**LENTOKELPOISUUS-
TIEDOTUS**
AIRWORTHINESS DIRECTIVE

M 119/58-2
16.2.1961

M-määräys No. 119/58-2: Pratt & Whitney moottoreiden sylinterikiinnityksen korjaus.

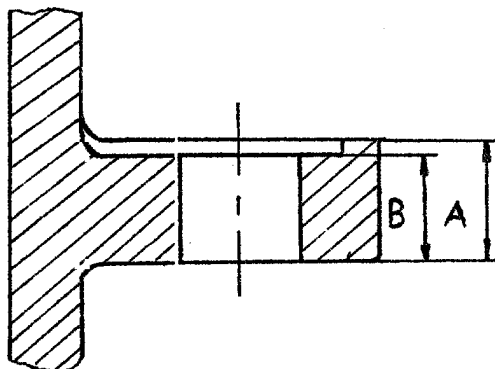
Jos kiinnityslaippa ei ole täysin suora, (muodonmuutos on pienempi kuin 0,08 mm) on se hierrettävä (lapping) suoraksi, missä yhteydessä jäljempänä olevan taulukon antamia mittoja ei saa alittaa. Murtuneet ja niiden viereiset sylinteripultit on vaihdettava.

Sylinterin kiinnityslaipan pienin sallittu paksuus:

Moottori	Mitta A	Mitta B
Wasp Junior (R-985)	6,3	6,0
Wasp (R-1340)	6,3	6,0
Twin Wasp (R-1830)	7,4	-
Twin Wasp (R-2000)	7,4	-
Twin Wasp (R-2180)	6,8	6,6
Double Wasp (R-2800)	6,8	6,6
Wasp Major (R-4360)	6,8	6,6
